OŚ.6220.12.2013.ML

Dotyczy: pisma nr OŚ.6220.12.2013.ML

W nawiązaniu do w/w pisma wzywającego do złożenia wyjaśnień do raportu oddziaływania na środowisko udzielam poniżej odpowiedzi na wymienione kwestie w następujący sposób:

INDYKI Niedzwiedz

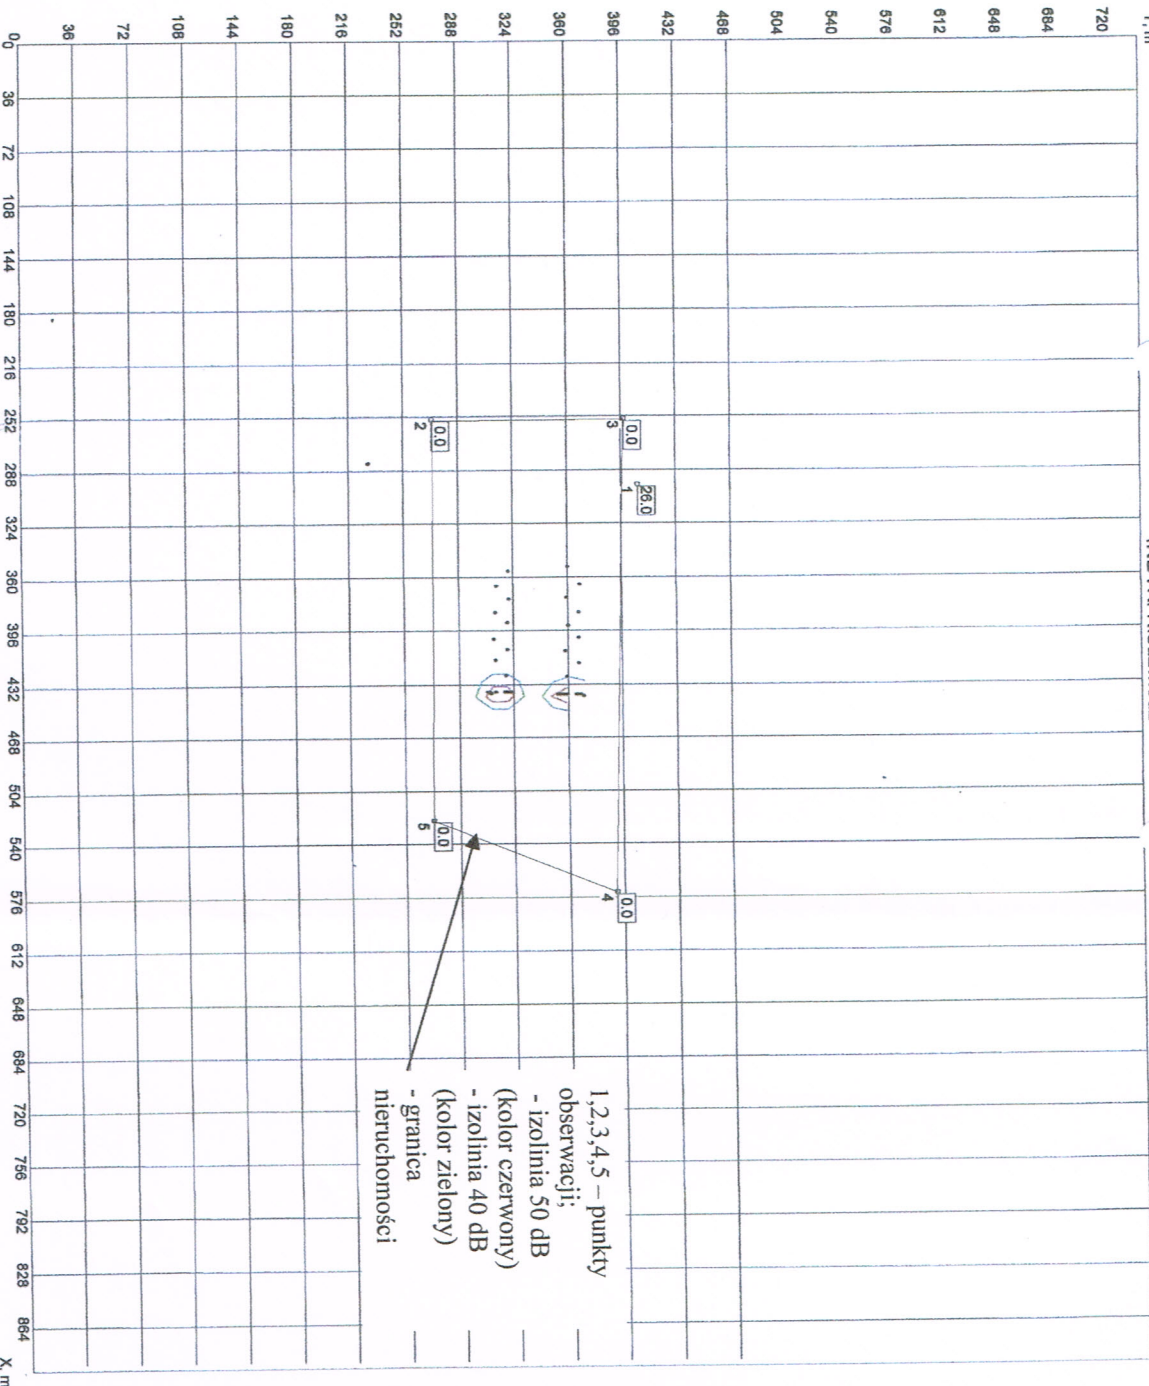
- **Wskazać punkty obserwacji:** punkty obserwacji są oznaczone na rysunku w załączniku nr 7. Punkty o numerach 2, 3, 4, 5 umieszczono w narożnikach działki, do której inwestor ma tytuł prawny i na której planowana jest przedmiotowa inwestycja. Punkt obserwacyjny nr 1 umieszczono w miejscu, gdzie jest okno w budynku mieszkalnym na działce sąsiedniej. W prostokątach przy każdym numerze odnotowane są wyliczone wartości emisji dla każdego z punktów.

- Przedstawić wyniki na czytelnym załączniku graficznym, z którego będzie można odczytać wartość emisji hałasu na granicach najbliższych terenów chronionych akustycznie. Poprawiono czytelność załącznika graficznego – uzupełniając opisy.
